DETERMINAZIONE DEL DIRIGENTE SEZIONE AUTORIZZAZIONI AMBIENTALI 27 dicembre 2019, n. 315
ID VIA 447 - Procedimento di Verifica di Assoggettabilità a Valutazione di Impatto Ambientale ai sensi dell'art. 19 del D.Lgs. n. 152/06 e s.m.i. per il Progetto definitivo dell'intervento di sistemazione idraulica, Lotto n. 26 "Mitigazione rischio idrogeologico" nel Comune di Scorrano (LE).

Parere definitivo espresso nella seduta del 26/11/2019

Oggetto: Progetto definitivo per l'intervento di sistemazione idraulica – "Lotto 26 "Mitigazione del rischio idrogeologico nel Comune di Scorrano (LE)"-II Stralcio.

Analisi di Horton descritta

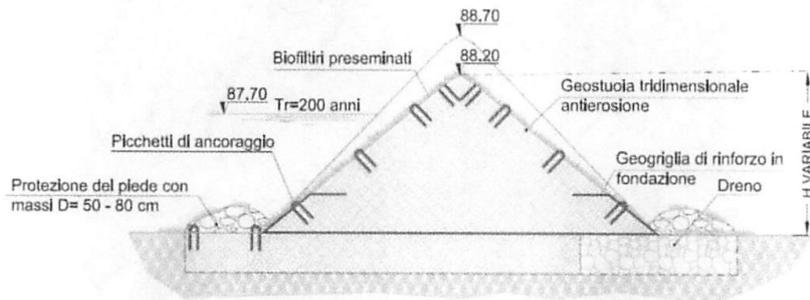
- produrre un elaborato che riporti le risultanze della modellazione idraulica condotta in regime di moto vario e dominio computazionale di tipo bidimensionale ad implementazione della modellazione presentata basata esclusivamente sul modello di massimizzazione dei volumi (metodo di Horton);

- R16 Relazione paesaggistica.
- al par. 3 – pag. 6, circa la modellazione idraulica, si evidenzia che l'elaborato "T10 Analisi Idraulica Ante e Post Operam Tr 200 e 500 anni", allegato alla prima emissione del Progetto Definitivo, riporta già i risultati della simulazione bidimensionale condotta con l'ausilio dei software di calcolo InfoWorks ICM 4.0. A corredo della presente rielaborazione progettuale vien integrata la tavola "T11 Analsi di Horton Tr 200 e 500 anni", che riporta l'impronta dei volumi massimi di accumulo sia in condizioni ante operam sia in condizioni post operam con franco di sicurezza di 1 m.

La propagazione bidimensionale della piena proveniente da un'immissione puntuale a monte dell'invaso del Genio Civile, dimostra come lo stesso sia in grado di contenere tutti i volumi di pioggia efficace con Tr 200 senza riversare nulla in direzione Specchiulla. Dall'analisi di Horton, invece, risulta che la capacità di invaso in corrispondenza della Vora del G.C. (520459 m³) è insufficiente a contenere i volumi di pioggia efficace per Tr200 (572202 m³) e pertanto l'intervento di Specchiulla (74538 m³) garantisce il contenimento dei volumi di sversamento con un adeguato franco.

SEZIONE GAVETA IN PROGETTO

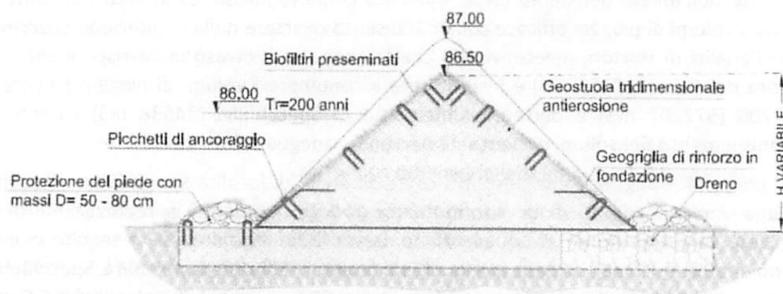
- inserire un'opera di sormonto controllato e relative opere di protezione al piede, ovvero uno sfioratore di superficie, lungo il rilevato della vasca di accumulo di località Specchiulla e località La Cupa;

- al par. 4 – pag. 8, viene descritto come gli argini di località Specchiulla e località La Cupa verranno dotati di un *sormonto controllato*, mediante la realizzazione di una gâveta, la cui funzione sarà quella di indirizzare il deflusso di piena a seguito di eventi con tempi di ritorno superiori a quelli di progetto (TR200). In località Specchiulla la quota di sfioro della gâveta è prevista pari a 82.5 m, mentre in località La Cupa la quota di sfioro della gâveta sarà di 86.5 m. Entrambe le quote continueranno a garantire un franco di sicurezza idraulico di 50 cm per eventi con TR 200 mentre con TR500 il franco per Specchiulla sarà di 25 cm mentre per La Cupa di 12 cm. La revisione progettuale è riportata negli elaborati T06, T07 e T09 di cui si riporta uno stralcio nelle figure seguenti.

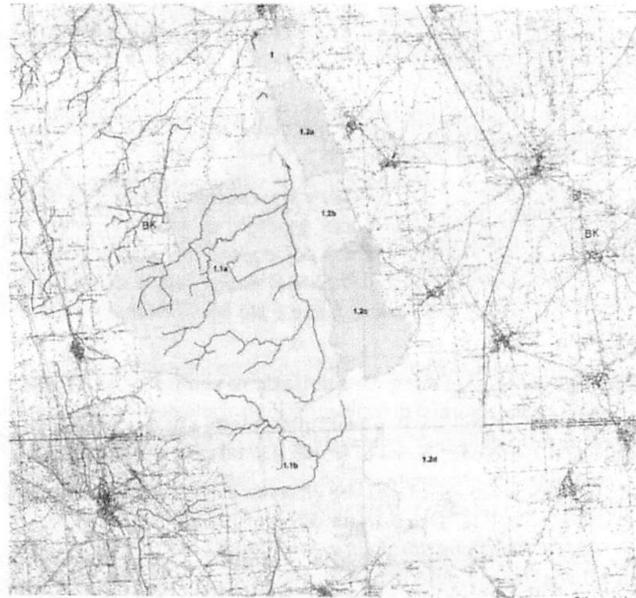
- *sia esplicitata la motivazione della scelta di escludere interventi di invasamento anche del reticolo proveniente da Nociglia, al fine di ridurre il rischio idraulico all'interno del centro abitato*;
- *sia esplicitato l'effetto di riduzione del rischio idraulico all'interno del centro abitato, ante e post operam*.

il proponente ribadisce quanto riportato nell'elaborato "R01 - *Relazione Generale*" (cfr. **paragrafo 2 "Ubicazione degli interventi"**):

"le aree oggetto d'intervento, [...], si collocano in un sistema idrografico discontinuo nel quale è riconoscibile l'evoluzione tipica dei bacini endoreici in substrati carsici. I bacini endoreici sono definibili come bacini imbriferi che non posseggono un recapito finale in altri corpi idrici superficiali e con riferimento specifico alla zona in esame "viene evidenziato" il caso in cui si rinvenga, in una stessa area, la presenza di due o più bacini endoreici adiacenti e separati da una linea di cresta."
